**COMMUNE DE ETREVAL**

## **Réalisation de l'assainissement**

### **Notice d'incidence**

**Porter à connaissance au dossier enregistré sous le n°54-2017-00174  
et complément relatif au courrier du 17/01/2022**

Extrait du plan projet de la station de traitement annexé au dossier initial

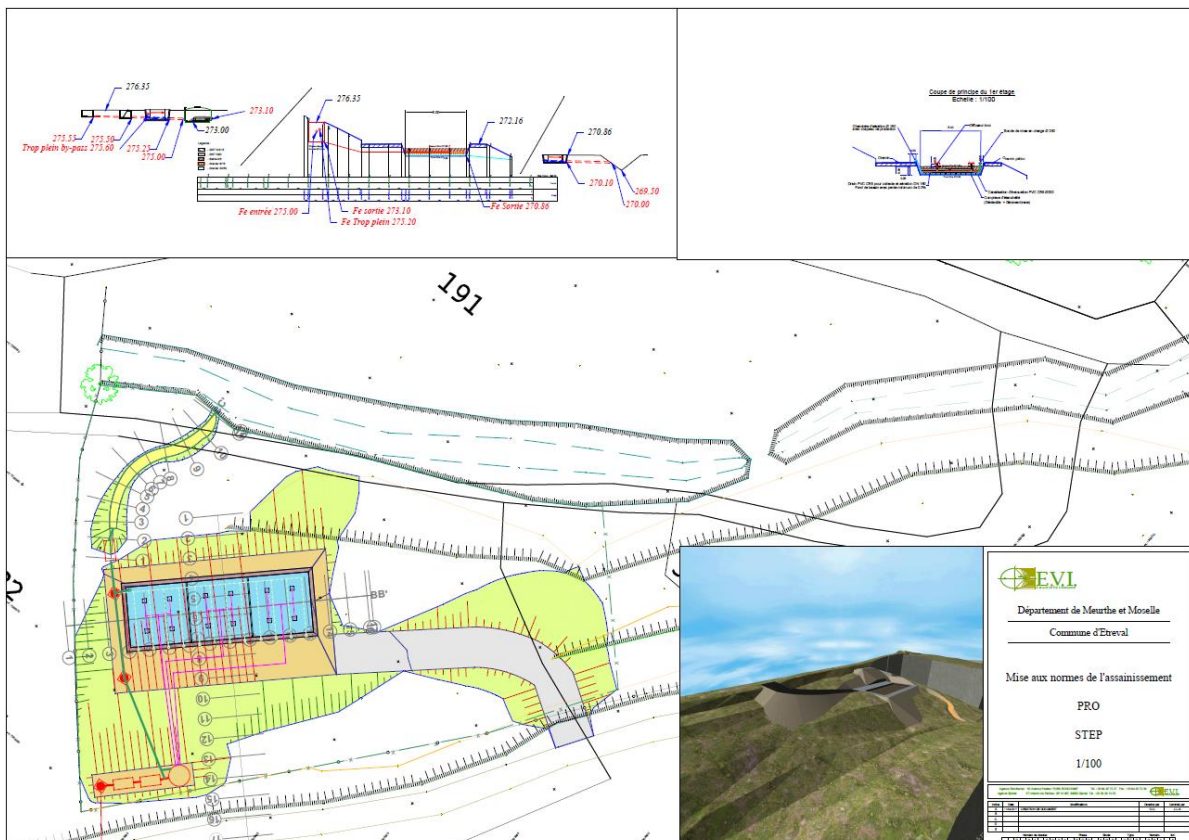
Le dossier initial en page 5 mentionnait une erreur sur la localisation cadastrale de la station de traitement et une incohérence avec le plan projet annexé.

Ce dernier fait bien apparaitre que la station de traitement a toujours été positionnée sur cette même emprise parcellaire (000 B 329 - ex 000 182 B).

Il n'y a pas eu de modification d'implantation de la station d'épuration. Le point de rejet a quand, à lui ; été modifié par suppression de la zone de rejet végétalisée.

**Extrait cartographique du linéaire impactant la zone humide remarquable**

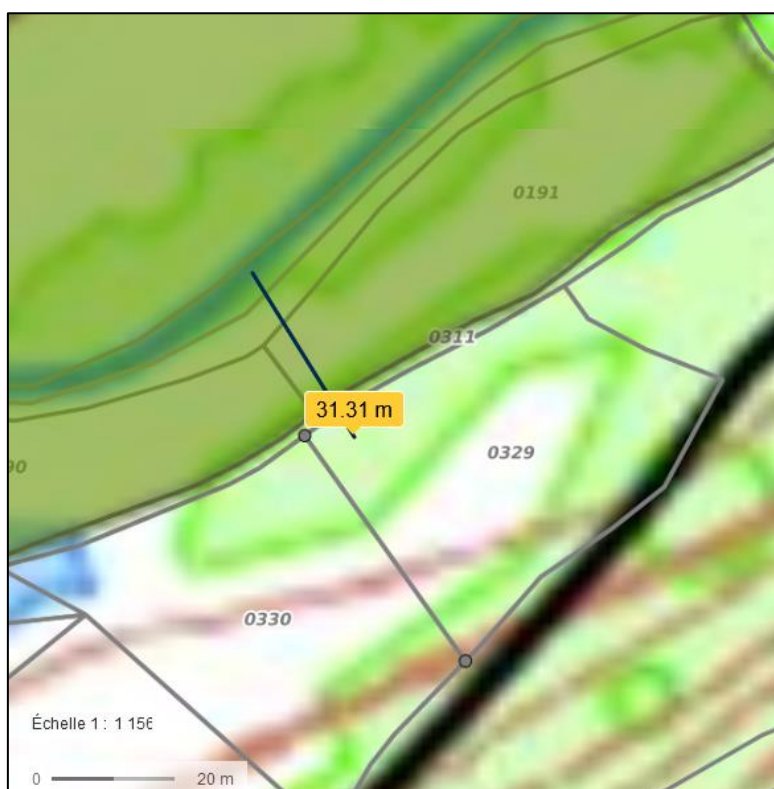
Dans le cas du présent projet, le tracé de la canalisation recoupe les zones humides perpendiculairement au sens d'écoulement. Un drainage préférentiel est alors à craindre.

- Pose de bouchons argileux étanches compactés, de 2 mètres de long, et disposés tous les 10 m sur toute la hauteur et largeur de la tranchée, en vue de la suppression de l'effet drainant potentiel horizontal ;
- Pose d'un manteau argileux étanche au-dessus de la canalisation au droit de la zone humide concernée, en cas de pose de la canalisation dans une tranchée traversant un substrat imperméable, en vue de la suppression de l'effet drainant potentiel vertical.

Cette disposition concerne un linéaire d'environ 30 ml, correspondant au linéaire de tranchée en zone humide.

**Principe de mise en place d'écrans d'argile et effets sans écrans (gauche), avec écrans (droite)**

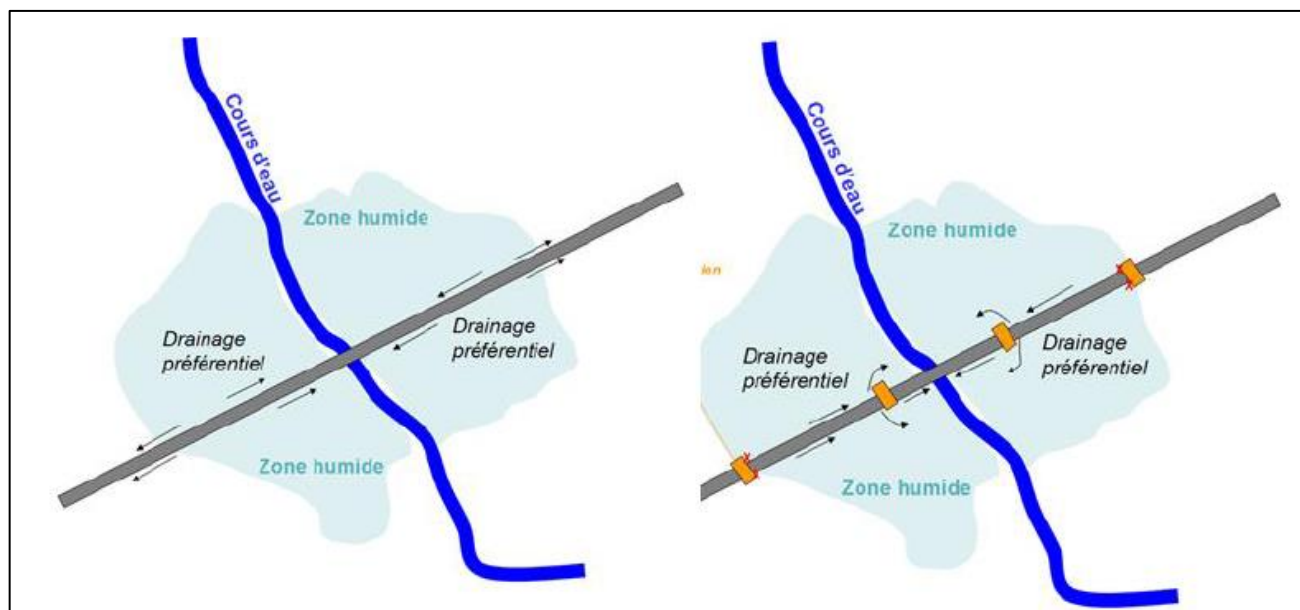
- Les effets du drainage sans mise en place de bouchon d'argile,
- La mise en place de bouchons d'argile qui permettent d'éviter la création d'un drainage préférentiel dans la zone humide qui contribuerait à son assèchement.
